ENQUÊTE PUBLIQUE RELATIVE À LA DÉCLARATION DE PROJET EMPORTANT LA MISE EN COMPATIBILITÉ DU PLAN LOCAL D'URBANISME INTERCOMMUNAL DU SIVOM DE L'ARTOIS SUR LA COMMUNE DE RICHEBOURG POUR PERMETTRE L'IMPLANTATION D'UNE DÉCHETTERIE

<i>RAPPORT</i>
→	MÉMOIRE EN RÉPONSE AUX OBSERVATIONS DU PUBLIC
	<i>Partie 01 : Observations remises à l'issue de l'enquête publique triées par NOM</i>
	PARTIE 02 : OBSERVATIONS TRIÉES PAR THÈME
	<i>CONCLUSIONS ET AVIS MOTIVÉ</i>
	<i>ANNEXES</i>

**DÉCLARATION DE PROJET EMPORTANT LA MISE EN COMPATIBILITÉ DU PLUi
DU SIVOM DE L'ARTOIS SUR LA COMMUNE DE RICHEBOURG
MÉMOIRE EN RÉPONSE AU PV DES OBSERVATIONS PAR THÈME**

Mémoire en réponse au procès-verbal de synthèse remis par la commissaire enquêtrice

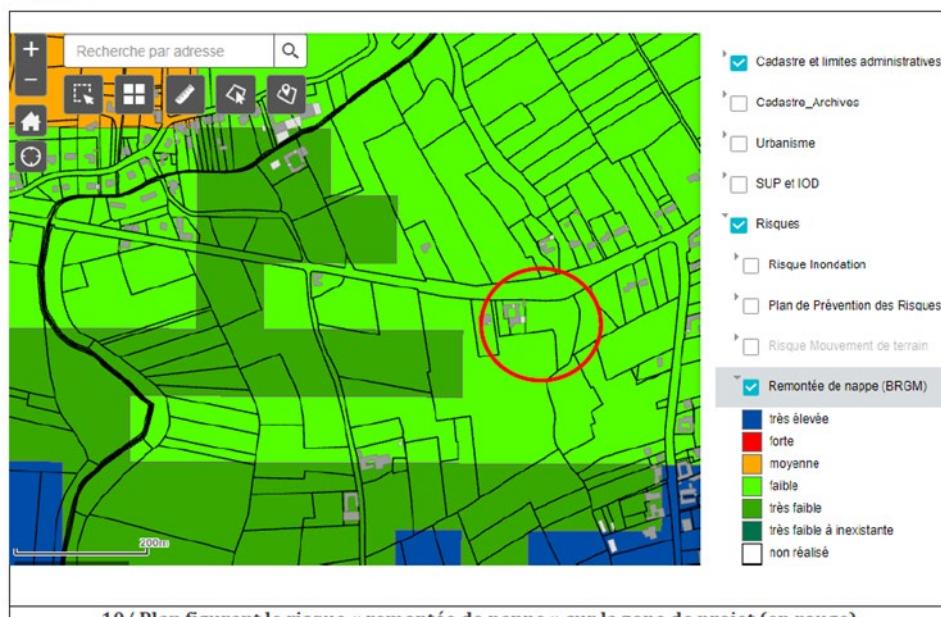
- *Le document prétend que la zone de projet est concernée par un risque faible de remontée de nappe et il produit une carte où elle apparaît en vert. C'est incroyable. Par une simple recherche sur le site officiel « Géorisques » (georisques.gouv.fr) sur l'adresse de la ferme 69 rue du Bois, on constate que ce risque est « existant » et apparaît en orange sur la carte locale. Une telle remontée de nappe a eu lieu en mai 2016, les allées de mon jardin étaient transformées en « rivières », je peux apporter des photos à l'appui. Comment un document officiel, dans une enquête publique, peut-il apporter ainsi des informations fausses !*

La CABBALR a bien saisi l'autorité environnementale par courrier daté du 12 février 2025 (annexe 6) pour la présente procédure de Déclaration de Projet emportant Mise En Compatibilité du PLUi du SIVOM, laquelle n'est pas soumise à évaluation environnementale par la décision n°2025-8625 en date du 1^{er} avril 2025 (annexe 5). La notice technique envoyée à la MRAE est la même que la notice jointe au dossier d'enquête publique. Le projet, objet de l'enquête publique, concerne la modification du PLUi afin de permettre l'implantation d'une déchetterie. Il ne concerne pas le projet de déchetterie en lui-même. Ainsi, toutes les études relatives aux impacts sur la faune et la flore, ou sur l'environnement de manière générale, seront réalisées dans le cadre de la réalisation de ce projet, comme l'exige la réglementation (étude d'impact, compensations).

Les modifications prévues n'impactent aucune zone humide recensée par le SAGE ou le SDAGE. Un plan figurant le risque de remontée de nappe sur la zone du projet est joint à la notice. Ce plan est issu du Bureau de Recherches Géologiques et Minières (BRGM), partenaire de l'outil Géorisques) qui indique que le risque de remontée de nappe est faible.

La zone de projet est concernée par un risque faible de remontée de nappes, sans impact sur le projet.

Extrait du DOO de l'arrêté projet de SCoT (4 mars 2025)

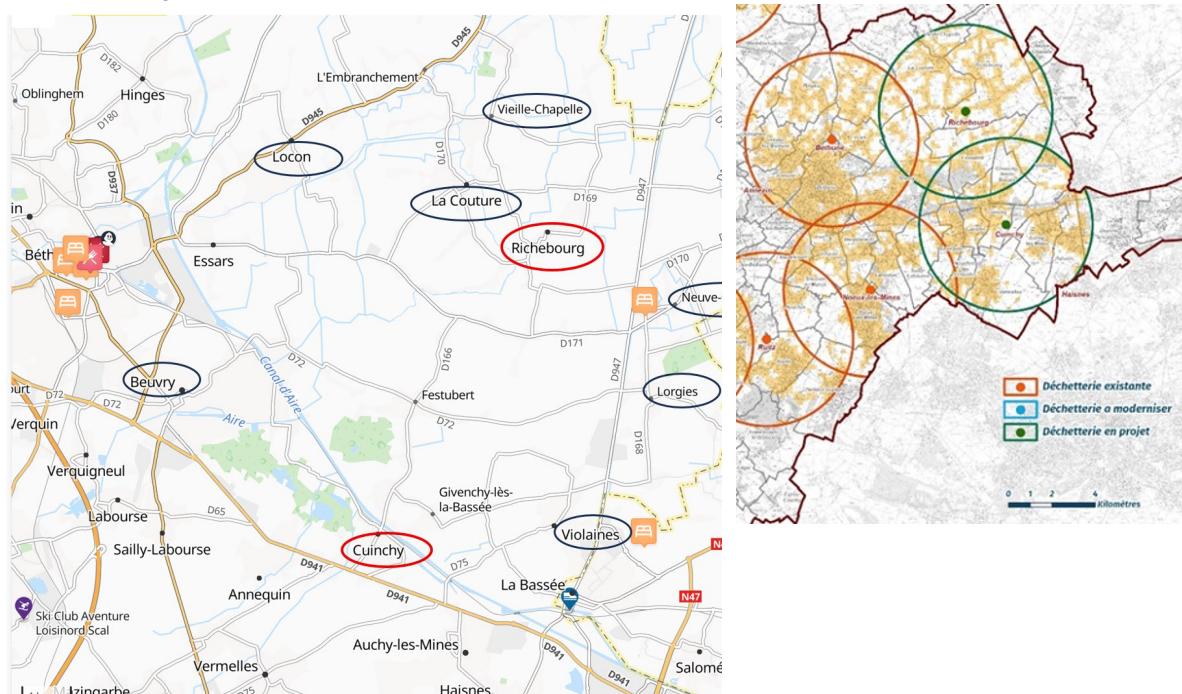
J'ai fait une recherche approfondie grâce aux outils d'intelligence artificielle (ChatGPT et Gemini). Question : Quelles sont les recommandations de l'ADEME concernant le maillage des déchetteries destinées aux particuliers en France, existe-t-il un maillage défini et chiffré ?

À la suite d'un travail de diagnostic, la CABBALR a estimé que la desserte du territoire en matière de déchetterie n'était pas suffisante et que certains secteurs, dans l'esprit d'une accessibilité dans le quart d'heure, souffraient d'une carence en la matière. C'est particulièrement le cas pour la partie Est du territoire comme en atteste la carte du schéma directeur des déchetteries.

Le principal indicateur pris en compte n'étant pas l'évolution globale du volume de déchets – la CABBALR se fixant comme objectif de réduire ce volume global – mais bien le niveau d'accessibilité et de proximité des équipements, en préférant installer de petites structures proches des usagers, plutôt qu'une mégastucture centralisée. Ce positionnement répond au projet de territoire voté par les élus, au terme d'une large concertation avec la population du territoire.

Le SCoT arrêté prescrit notamment que la création de nouveaux équipements de ce type doit être étudiée « en cohérence avec l'armature territoriale et en réponse aux objectifs du territoire de la $\frac{1}{2}$ heure et de la ville du $\frac{1}{4}$ d'heure » (future prescription 102).

P102 : L'installation et la création de nouveaux équipements de collecte, de recyclage ou de valorisation des déchets, ainsi que la modernisation et l'extension des équipements existants, doivent être étudiés en cohérence avec l'armature territoriale et en réponse aux objectifs du territoire de la $\frac{1}{2}$ heure et de la ville du $\frac{1}{4}$ d'heure (accessibilité aux niveaux de services adaptée).

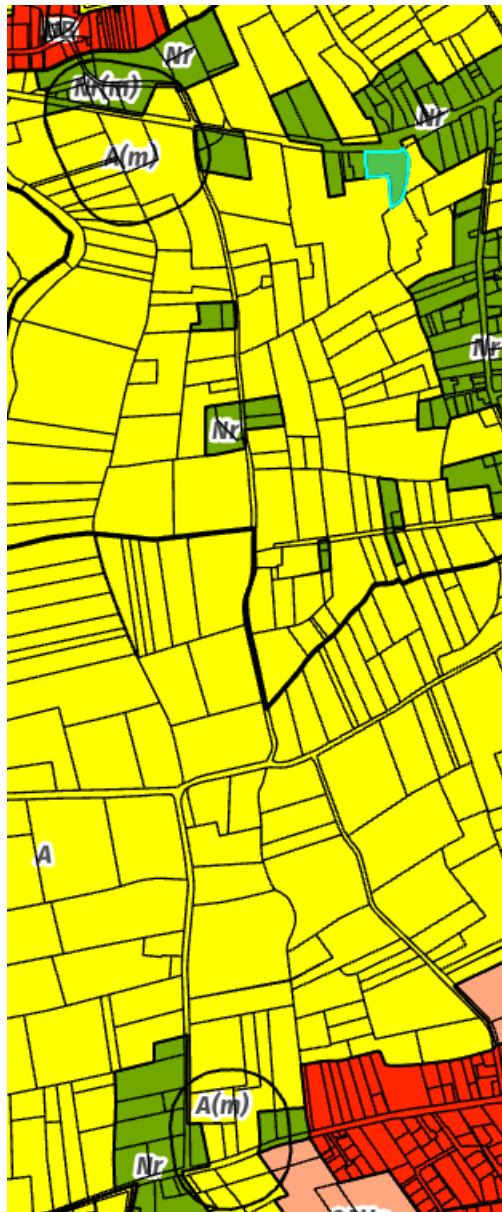
CE : merci de préciser si la situation du projet impacte les cimetières militaires à proximité

Le périmètre du projet n'est pas compris dans les périmètres de protection de 100 mètres autour des cimetières militaires. Le cimetière militaire le plus proche (Le Touret) est situé à plus de 400m du lieu de projet et n'impacte pas le site envisagé pour la déchetterie. C'est d'ailleurs ce que mentionne la CWGC dans son courrier de contribution.

L'extrait des plans de zonage localise la parcelle identifiée pour le projet de déchetterie.

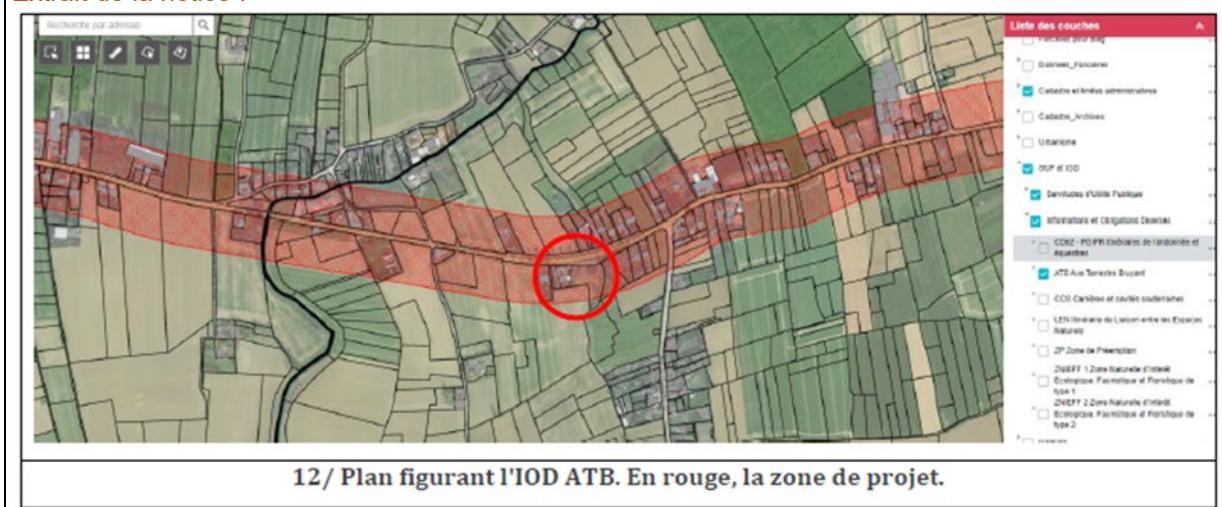
CE : merci de préciser si le projet est impacté par ces prescriptions

RÉPONSE DE LA COMMUNAUTÉ D'AGGLO :
